Acuerdo 1206 Por el cual se aprueba la incorporación del cambio en los límites de generación y absorción de potencia reactiva de la unidad 4 de la planta de generación Paipa y la respectiva curva de carga

N° 1206

01 Agosto 2019

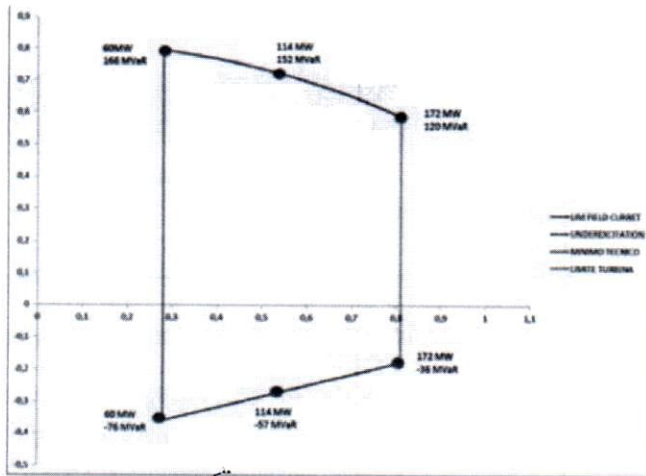
Aprobar la declaración de una nueva curva operativa de carga de la unidad 4 de la planta de generación Paipa, en la que se define la capacidad para entrega y absorción de potencia reactiva de la unidad en función de la potencia activa generada.

Unidad	Sobreexcitación				Subexcitación			
	P [MW] Anterior	Q [Mvar] Anterior	P [MW] Nuevo	Q [Mvar] Nuevo	P [MW] Anterior	Q [Mvar] Anterior	P [MW] Nuevo	Q [Mvar] Nuevo
Paipa 4	166	127	172	120	166	-38	172	-36
